対策箇所説明図

後々車軸

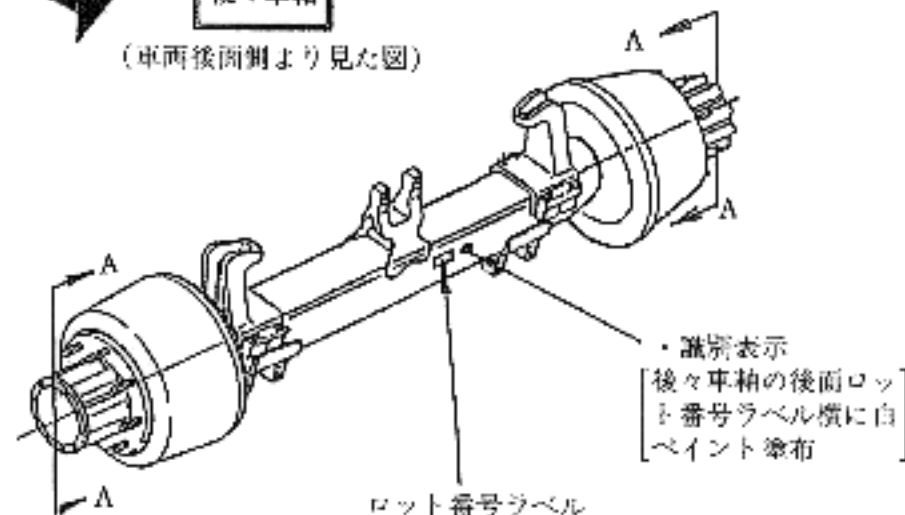
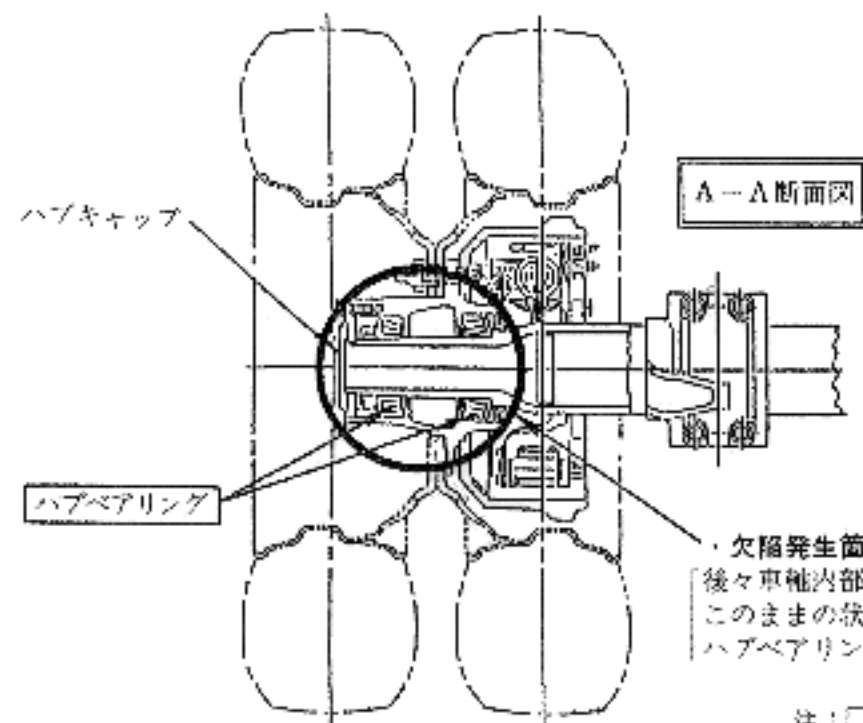
欠陥発生箇所

後々車軸内部に洗浄液を誤って浸入させたままで組付けたものがあり、このままの状態で使用を続けるとハブグリースが劣化し、最悪の場合、ハブベアリングが焼き付き、走行できなくなるおそれがある。

対策内容

全車両、当該車軸の内部を点検し、ハブグリースが白濁している場合、または洗浄液が入っている場合は洗浄液を除去するとともに、ハブベアリング(回転軸受)およびハブグリースを新品と交換する。
